RENESAS TECHNICAL UPDATE

製品分類	MPU & MCU	発行番号	TN-16C-A218A/J	Rev.	第1版
題名	R32C/160グループ ハードウェアマニュアルの誤記訂正		情報分類	技術情報	
適用製品	R32C/160グループ	対象ロット等	関連資料	R32C/160グループ ハードウェアマニュアル Rev.1.02 (RJJ09B0548-0102)

R32C/160グループ ハードウェアマニュアル Rev.1.02において誤記がありましたので、以下のとおり訂正いたします。

図15.2 タイマBの構成

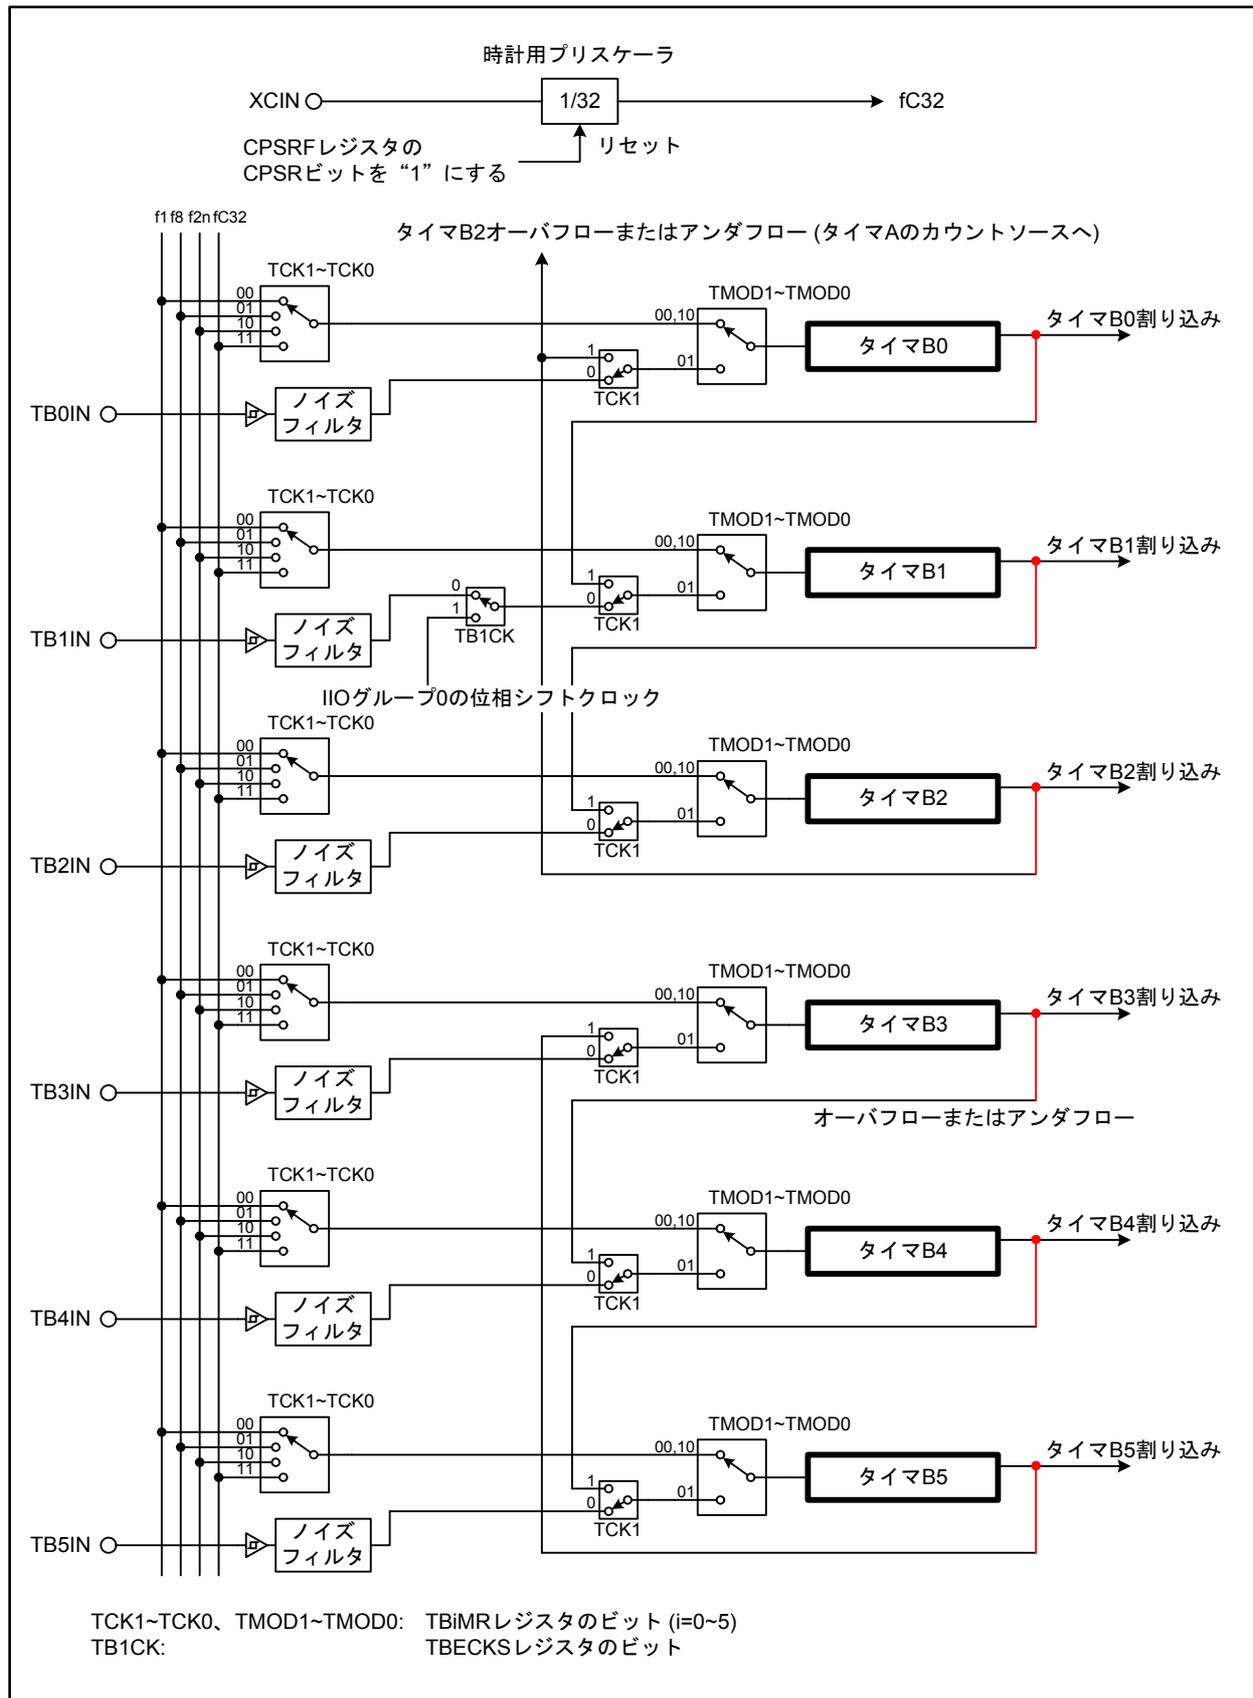
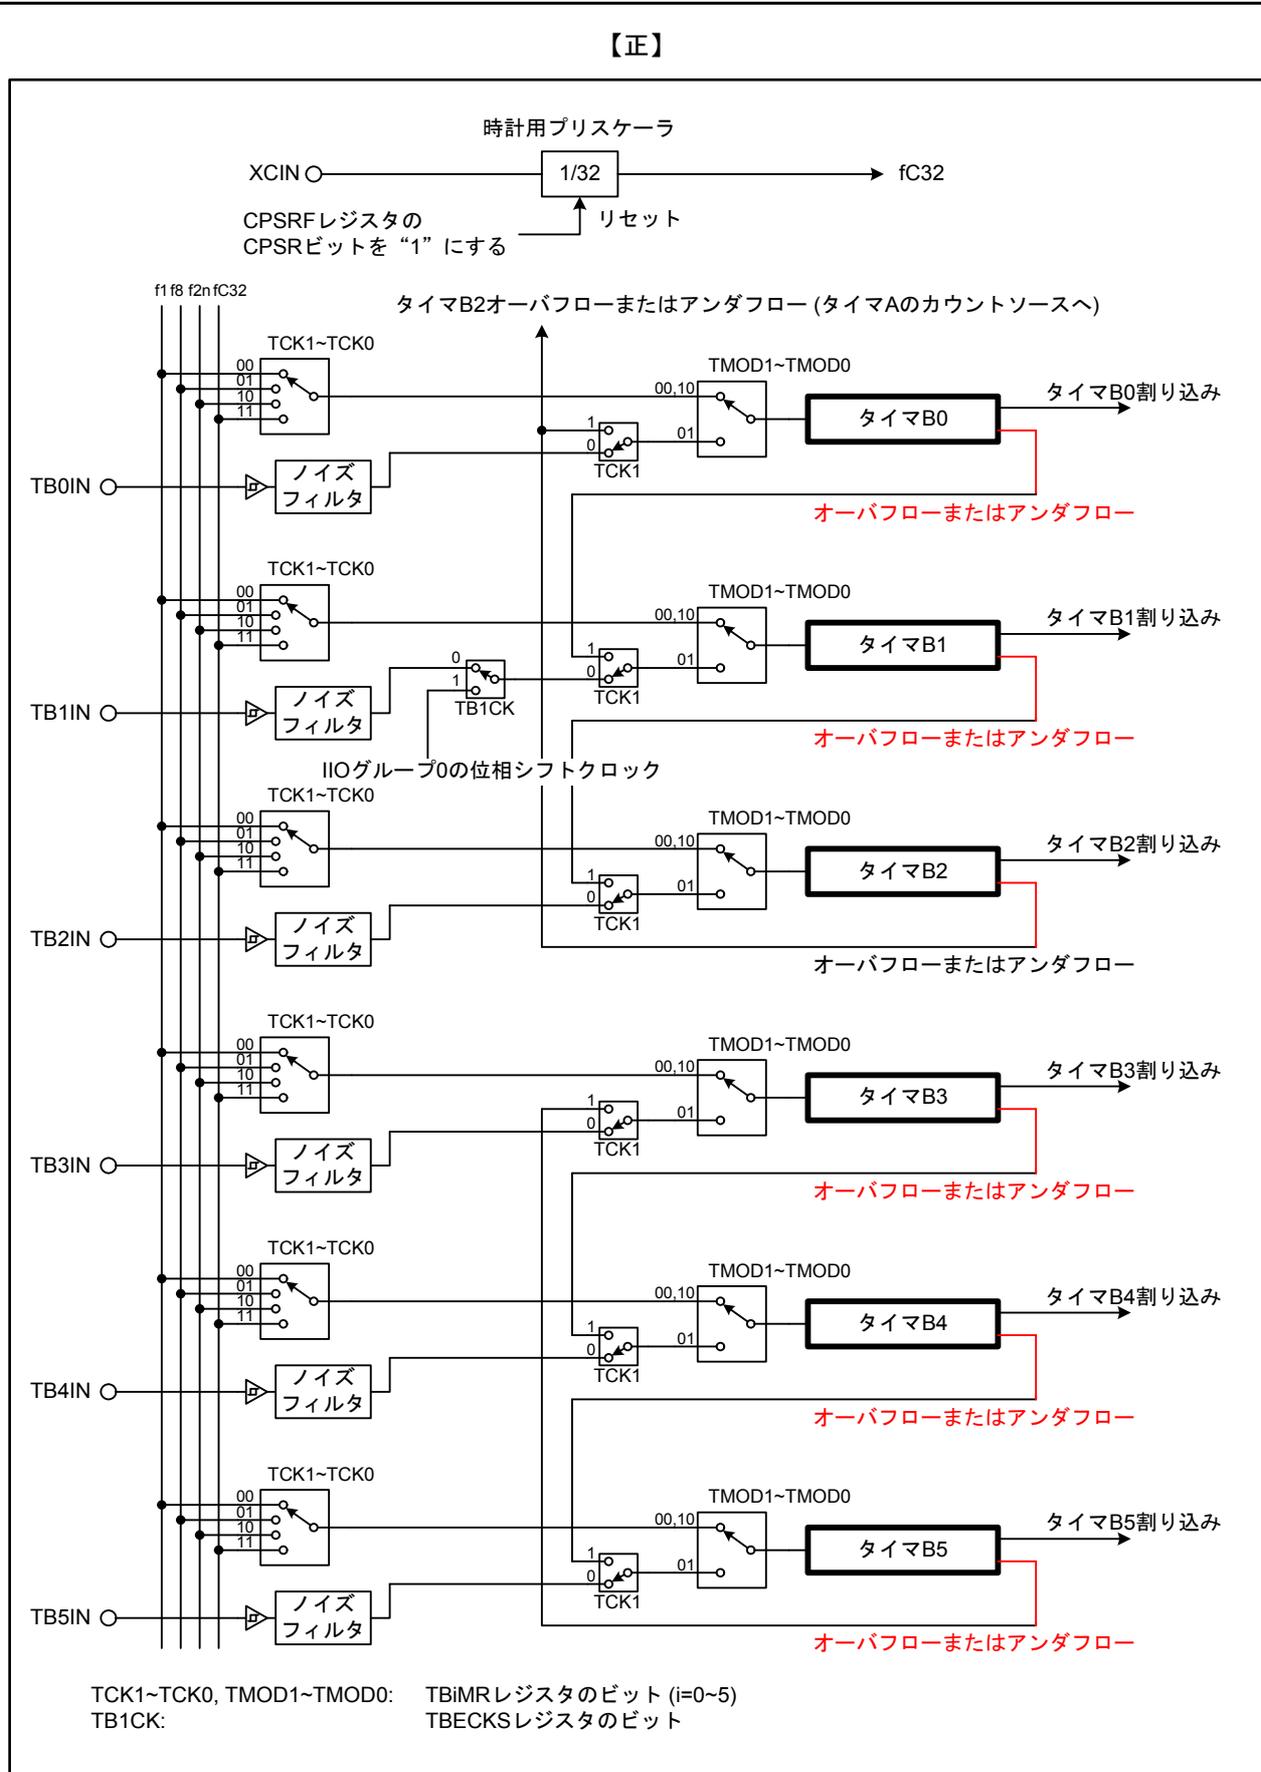
図15.2を以下のとおり訂正いたします。

図19.1 CRC演算回路のブロック図

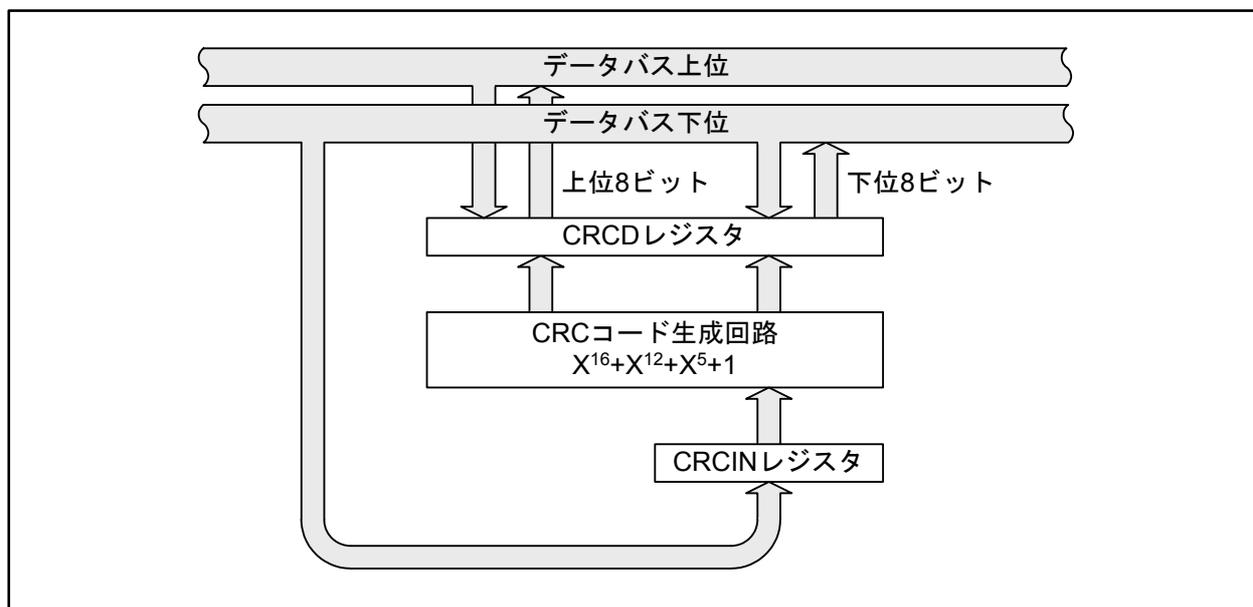
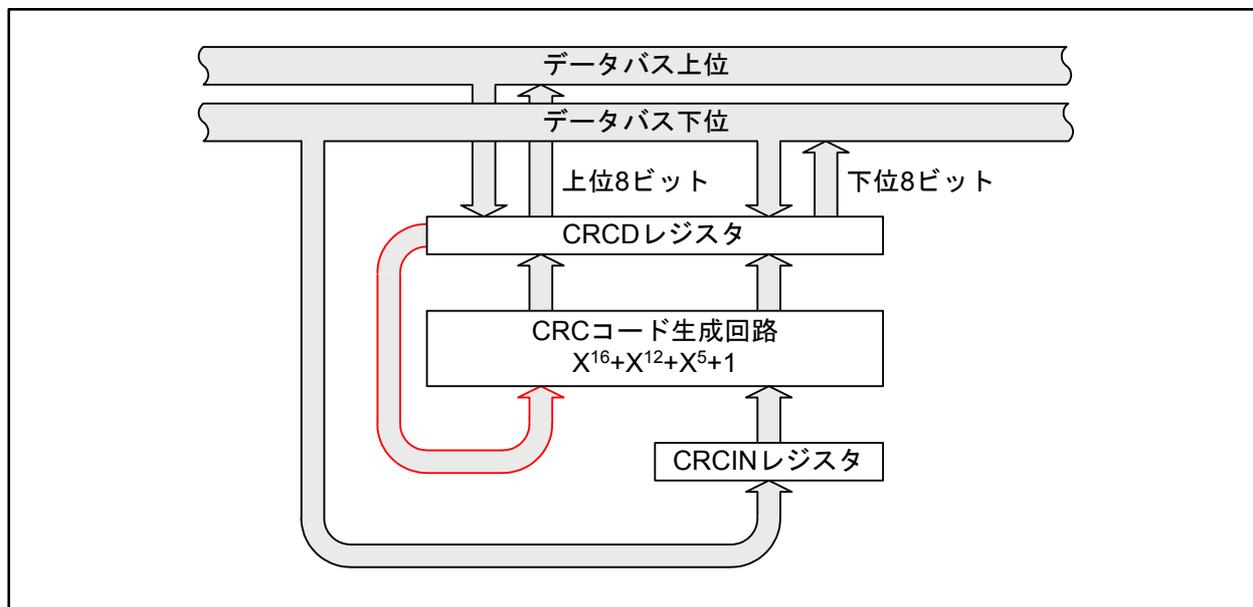
図19.1を以下のとおり訂正いたします。

図23.30 ウェイトモードへ遷移する前の設定例

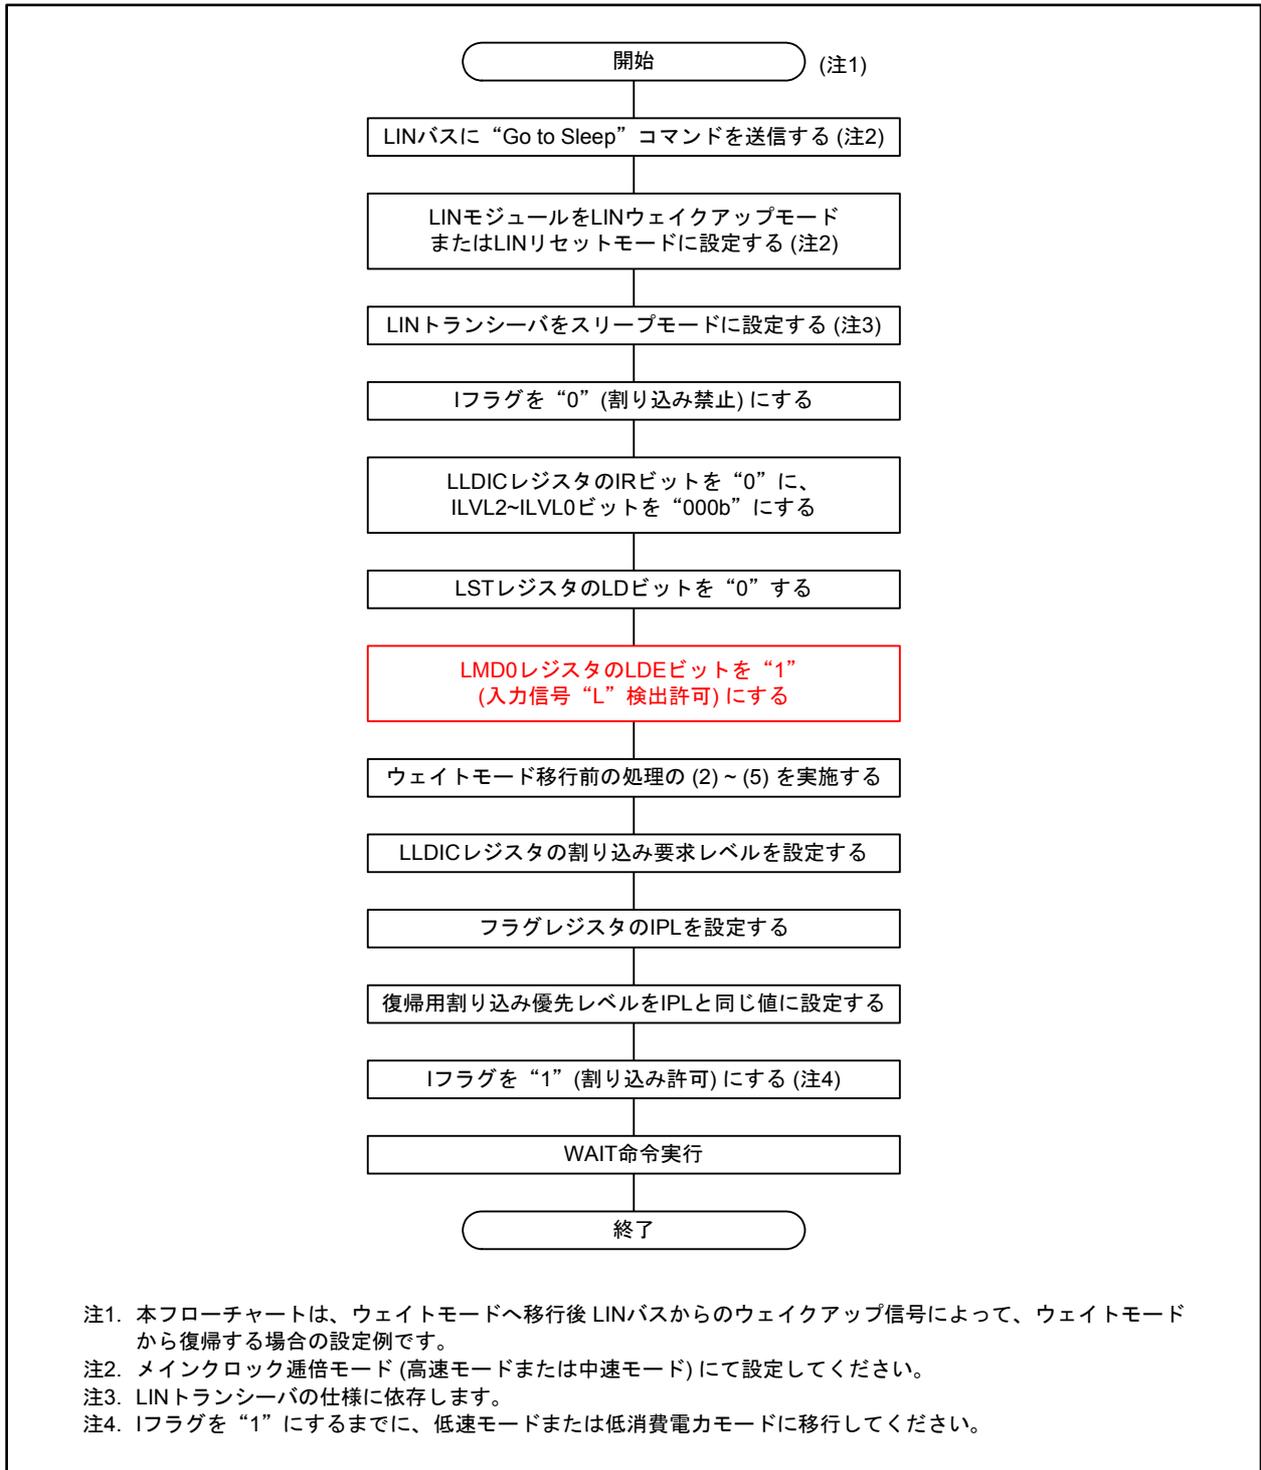
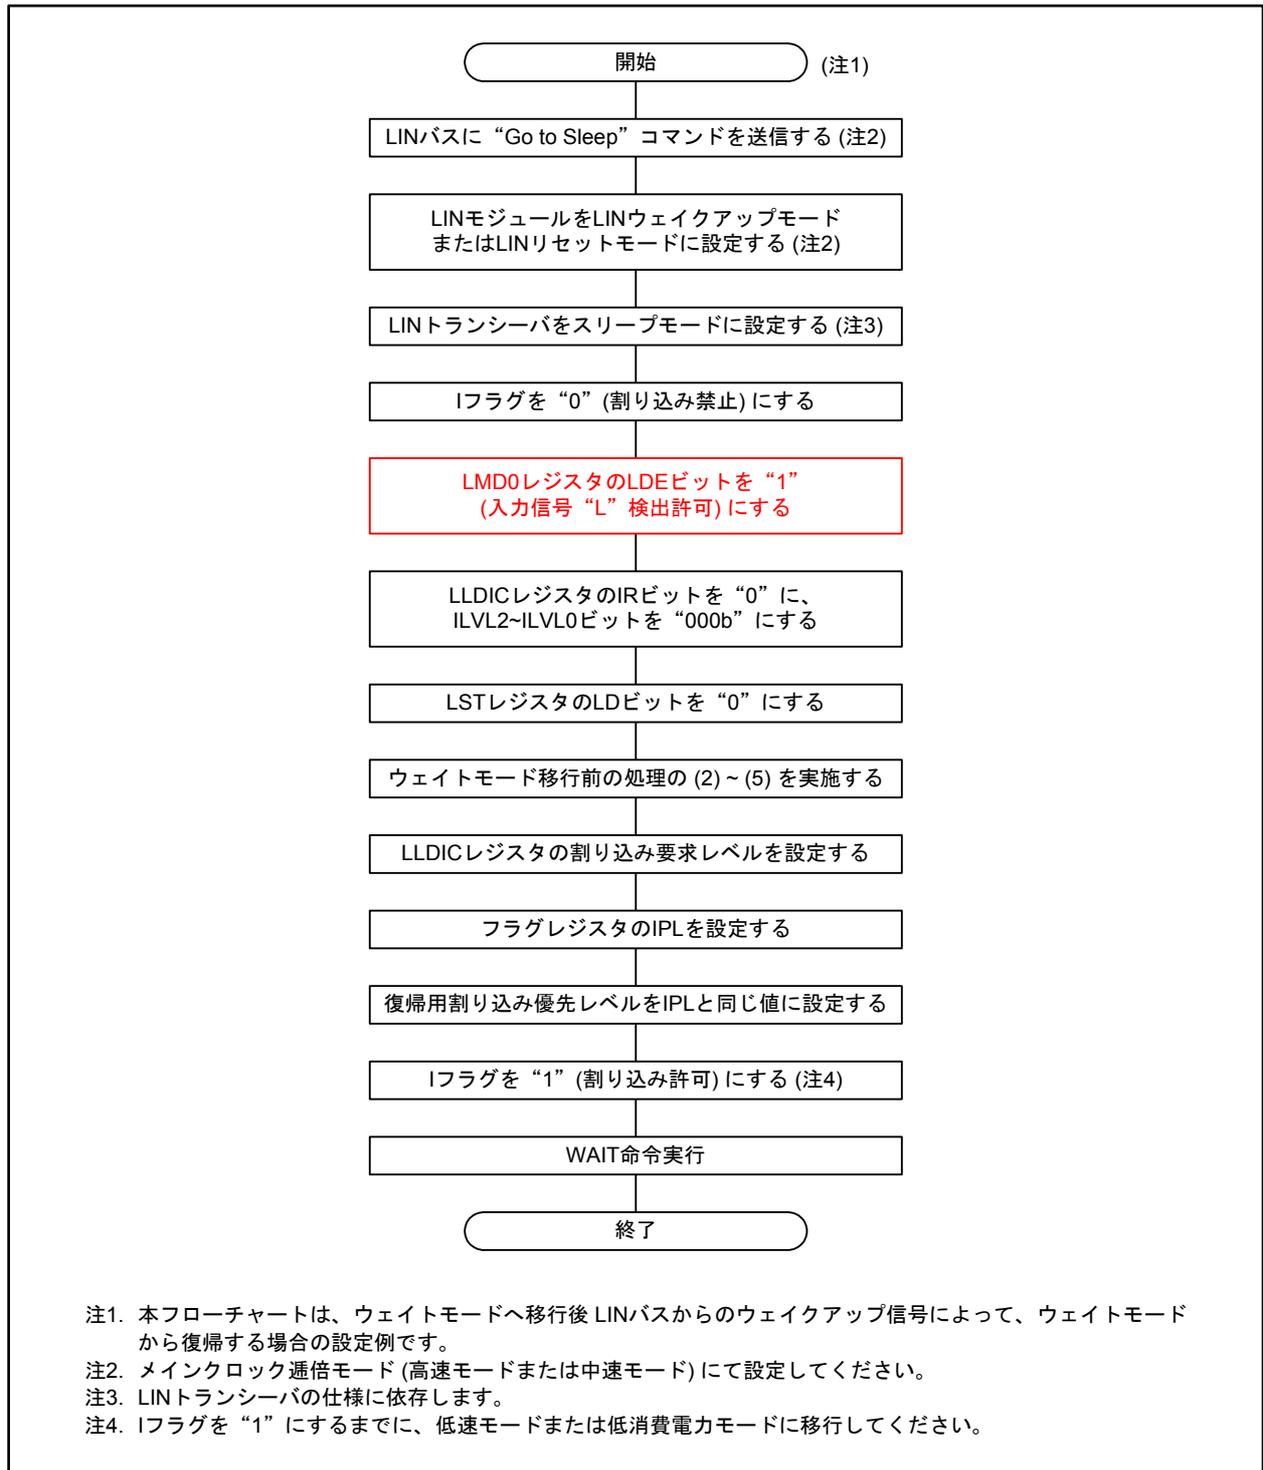
図23.30を以下のとおり訂正いたします。

図 23.32 LIN0 割り込みブロック図

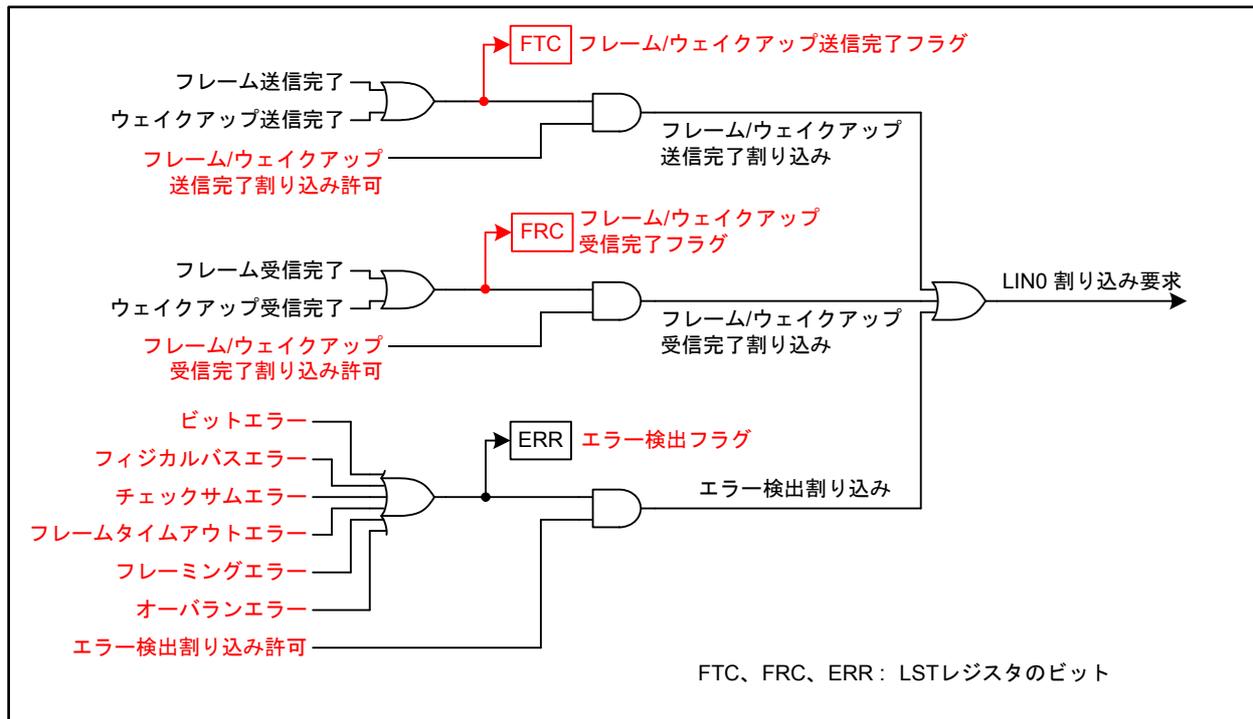
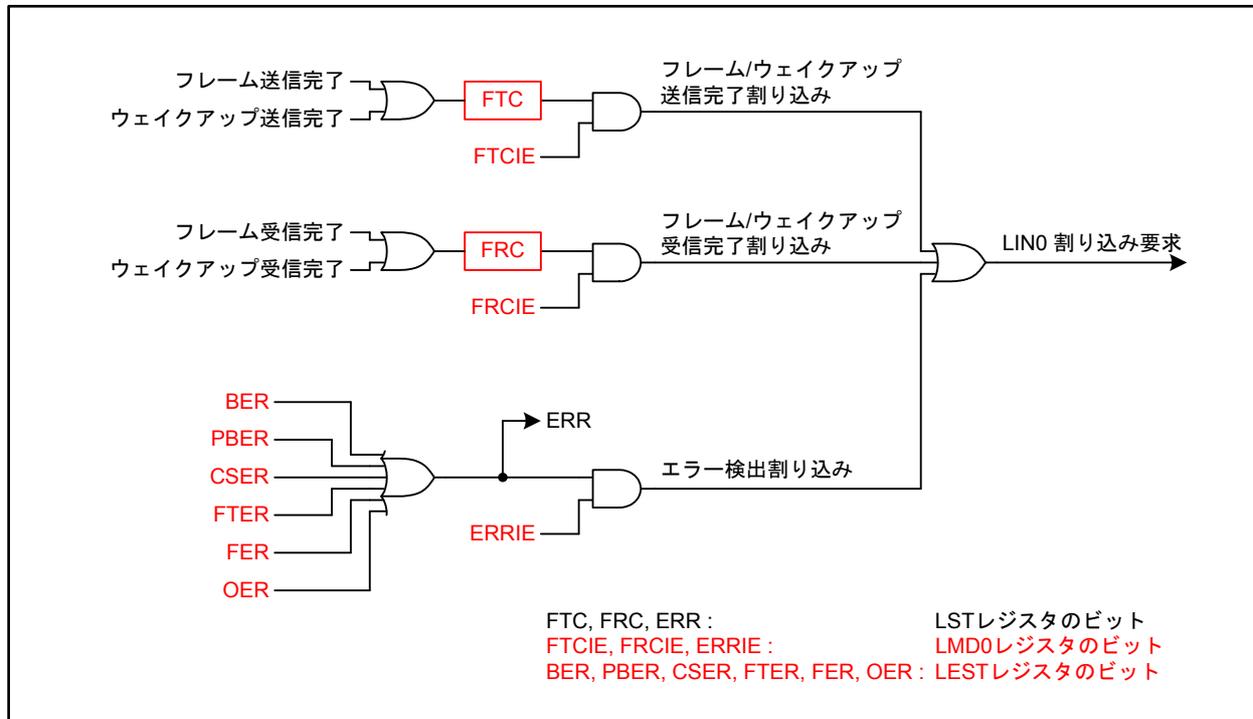
図23.32を以下のとおり訂正いたします。
